工程指示 / 要求簡箋(E.I.)

工程指示編號：EI / 0214 / 19

工程名稱：觀塘裕民坊

工程項目：幕牆 大貨(T5)(標準層 10-25,29-49/F)(死牆二合一款)

名稱	SD中柱底座	制圖	邱紅	2019.01.25	修改	A	
材料	X85579	復核	謝永林	2019.02.18	日期	2019.03.12	
顏色	MILL	批准			圖號	TD-M05

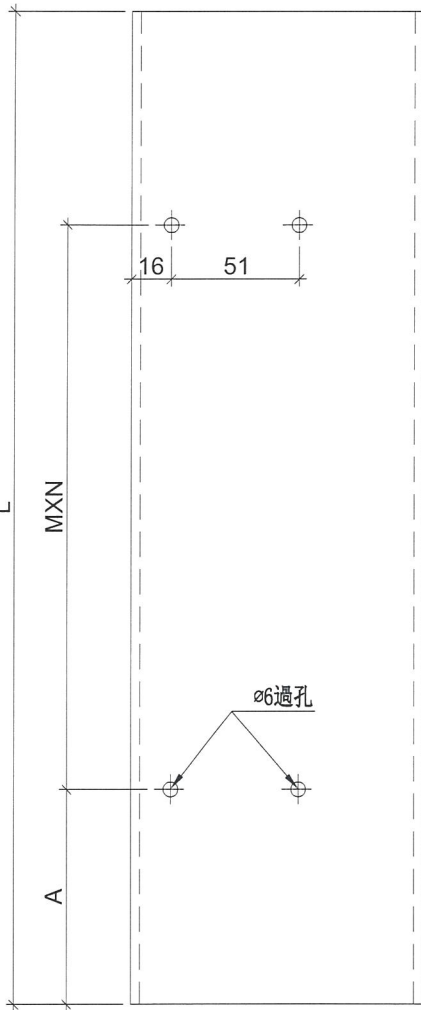
C 版：修改趟門室內拍蓋用底座，縮短至齊企料(前版拆圖現場裝後阻唧膠)

註明: 依據HK0587修改

名稱	SD中柱底座	制圖	邱紅	2019.01.25	修改	A		
材料	X85579	復核	謝永林	2019.02.18	日期	2019.03.12		
顏色	MILL	批准			圖號	TD-M05R

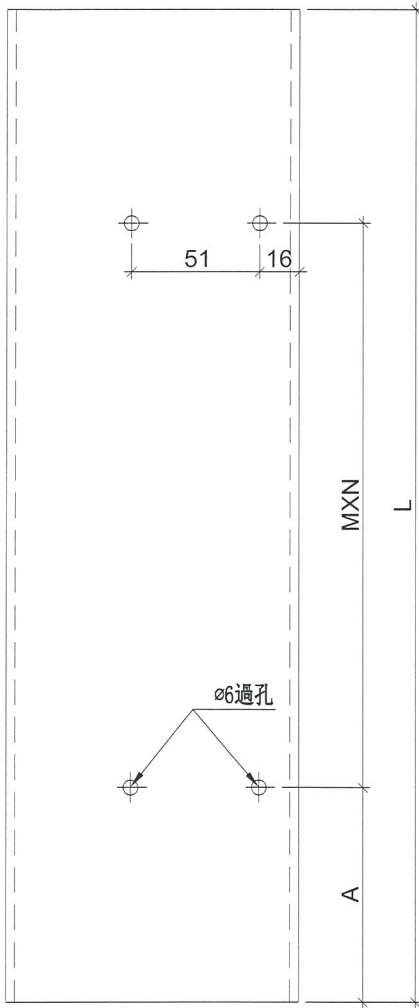
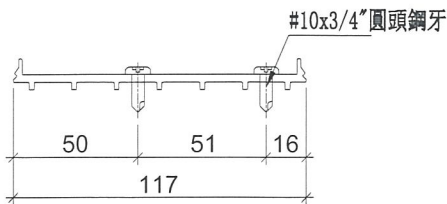
註明：依據HK0587修改
